## MUBi pede melhorias no projeto da Av. 25 de Abril

A secção local da MUBi analisou o projecto para a Avenida 25 de Abril tendo encontrado **pontos positivos e pontos com erros/deficiências**. Apelamos a que estes erros sejam corrigidos sob pena de tornar a componente de **mobilidade ciclável pouco viável** e de **umentarem conflitos** entre ciclistas, automobilistas e peões.

Figura 1 - Percurso de ligação no sentido Av. 25 de Abril - Escola Dr.

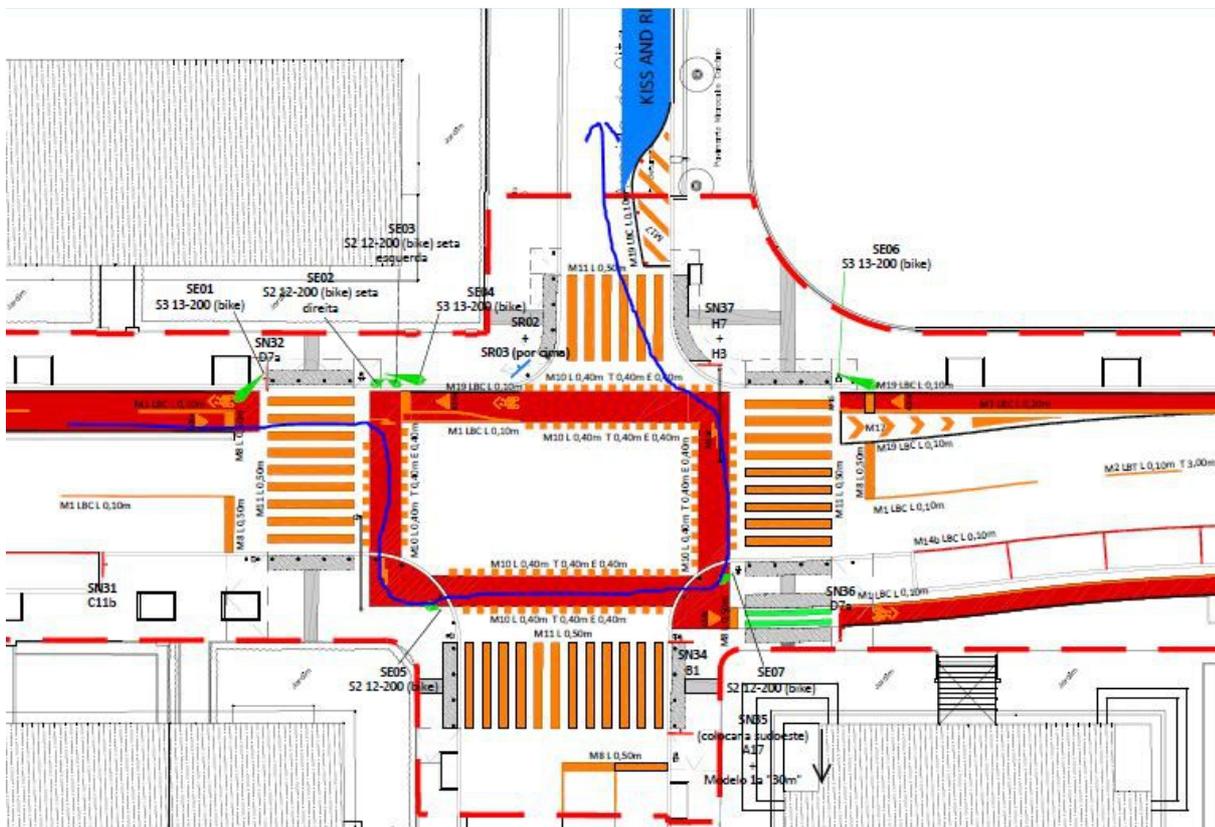
- No cruzamento com a Avenida da Oita, os ciclistas vindos da Avenida 25 de Abril em direcção à Escola Dr. Mário Sacramento **terão que atravessar três vezes a faixa de rodagem** (percurso apresentado na figura 1).
